## 改善箇所説明図

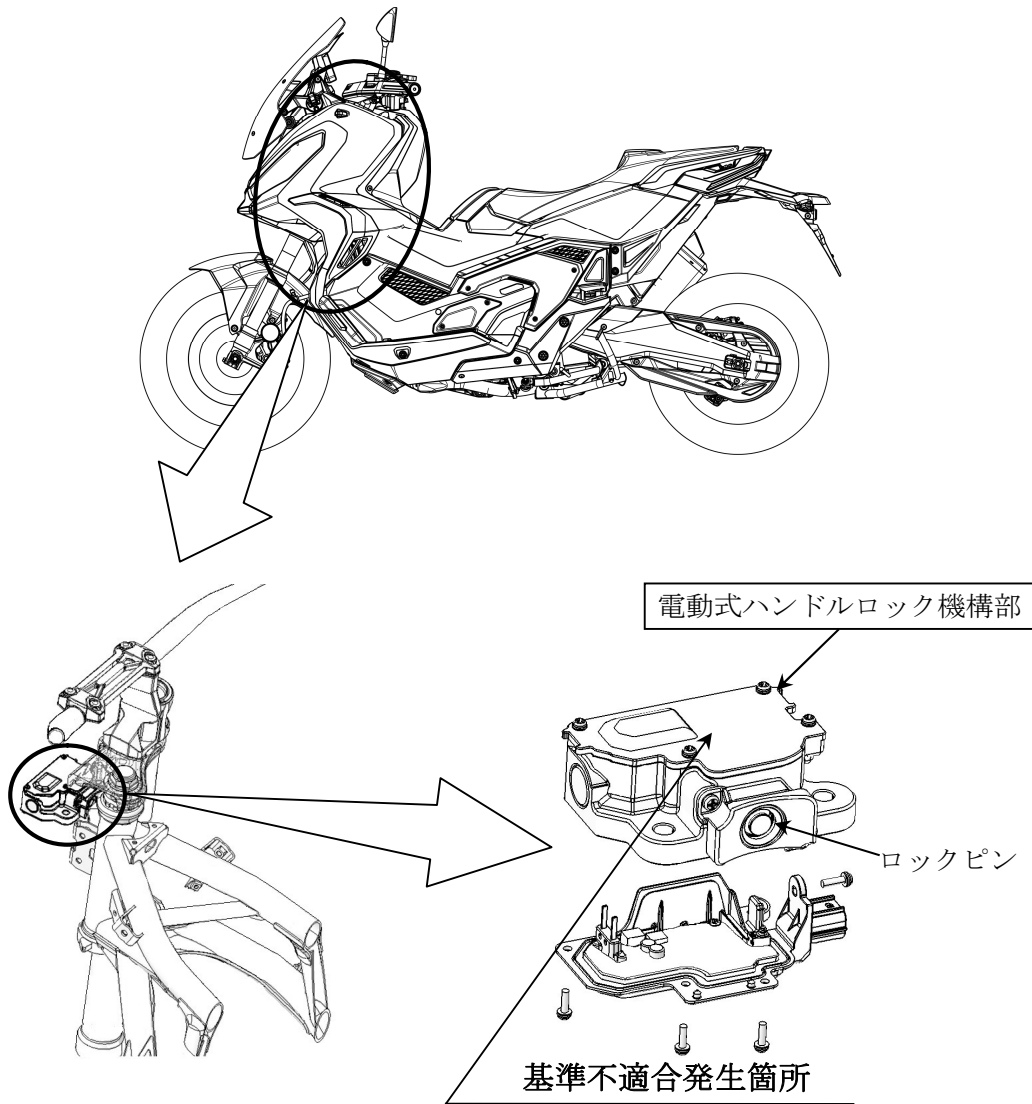
施錠装置の電動式ハンドルロックにおいて、ハンドルロック機構部のロックピン位置設定が不適切かつ構成部品の強度が不足しているため、ハンドルロック時にロックピンがロックホールに入らないと、構成部品のギヤに衝撃が加わり破損することがある。そのため、ロックピンが動かなくなり、最悪の場合、ハンドルロックの施錠又は解錠ができなくなるおそれがある。

全車両、電動式ハンドルロック機構部を対策品と交換する。

注：  は交換部品を示す。

識別：車台番号打刻部付近に赤色の識別ラベルを貼付する。
